COMMISSION ROYALE DES MONUMENTS ET DES SITES  
KONINKLIJKE COMMISSIE VOOR MONUMENTEN EN LANDSCHAPPEN

**Objet :** BRUXELLES. Square Marie-Louise, 48.

Demande de permis d'urbanisme portant sur le changement d'utilisation d'une maison de maître, de maison unifamiliale en crèche, la transformation de la façade arrière, la construction d'un escalier de secours en façade arrière, la démolition de la véranda et le remplacement par un nouveau jardin d'hiver et le remplacement des châssis en façade avant

**Avis de la CRMS**

A gauche et au centre : vue de la situation existante et de la situation projetée de la façade arrière.

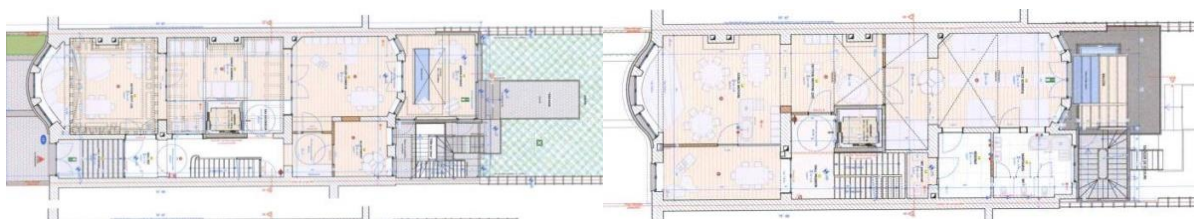
En façade arrière, la CRMS conseille d'aligner la division des nouvelles fenêtres prévues au rez-de-chaussée sur le reste de la façade et de conserver les parapets au rez-de-chaussée et les garde-corps des balcons aux étages. Sans s'opposer au placement de l'escalier de secours en façade arrière, elle recommande de l'envisager de la manière plus réversible possible, et de maintenir une distanciation avec la façade au premier étage telle qu'elle est prévue aux deuxième et troisième étages. Elle recommande enfin l'utilisation de verres opaques pour la cage vitrée.
